**AVIS RELATIF À LA PROTECTION
CONTRE LES EVENTUELS EFFETS NOCIFS ET NUISANCES
PROVOQUÉS PAR LES RAYONNEMENTS NON IONISANTS
GÉNÉRÉS PAR DES ANTENNES ÉMETTRICES STATIONNAIRES**

Commune : MANHAY - Exploitant : CITYMESH

Référence exploitant : LX06441_A

Rapport n° 3746 / 2024

Figure 1 : Vue en plan des lieux de séjour et des points de contrôle

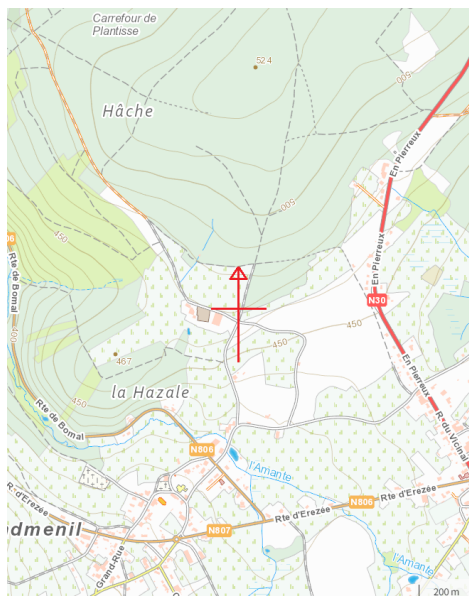
N° point de contrôle	LS	Atténuation (dB)	Indice d'exposition relatif à la limite par installation IE_i
3	LS1	3,0	0,327
2	LS1	3,0	0,266
1	LS1	3,0	0,197

En ce qui concerne les antennes de l'installation mentionnées dans le tableau 1, la distance maximale à laquelle la limite pourrait être atteinte, à l'extérieur, est égale à 107,2 m. S'il n'y a pas de LS à une distance inférieure, les antennes respectent forcément la limite d'immission.

Dans le cas des LS situés à l'intérieur des bâtiments, une atténuation d'obstacle est prise en compte et il en résulte que la distance maximale à laquelle la limite pourrait être atteinte se réduit à 75,9 m.

Figure 2 : Vue en plan des installations d'antennes dans un rayon de 300 mètres autour de l'installation faisant l'objet de la demande d'avis

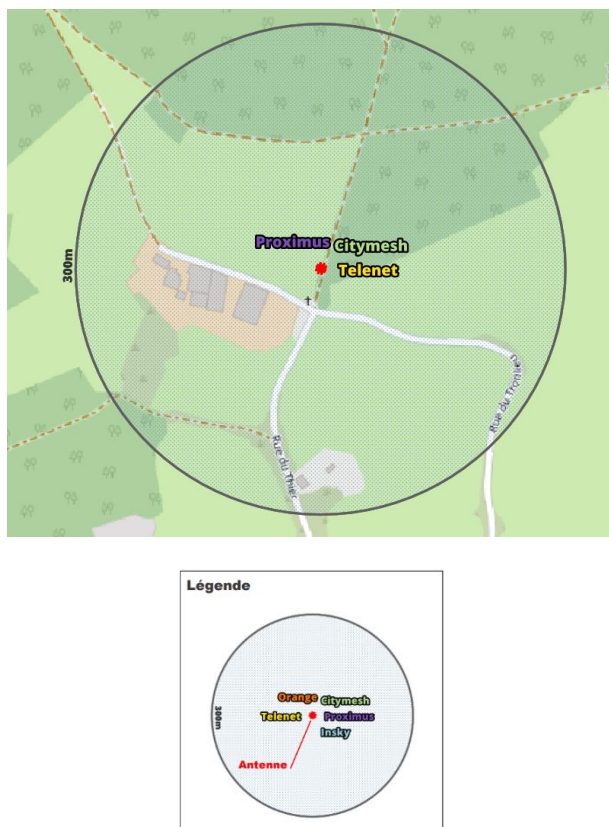
- il y a au plus 4 installations d'antennes émettrices stationnaires présentes dans la zone d'évaluation de 300 mètres de rayon représentée dans la figure 2, y inclus l'installation référencée dans le paragraphe 2 : la limite cumulative définie à l'article 4, §2 du décret est nécessairement respectée dans les lieux de séjour à l'intérieur de la zone d'évaluation de 300 mètres de rayon ;

Compte tenu des considérations ci-dessus, il apparaît que l'intensité du rayonnement électromagnétique généré, dans les lieux de séjour situés dans un rayon de 300 mètres autour de l'installation référencée dans le paragraphe 2, par l'ensemble des antennes émettrices stationnaires de l'ensemble des exploitants du même site d'antennes émettrices stationnaires respecte la limite fixée à l'article 4, § 2 du décret.
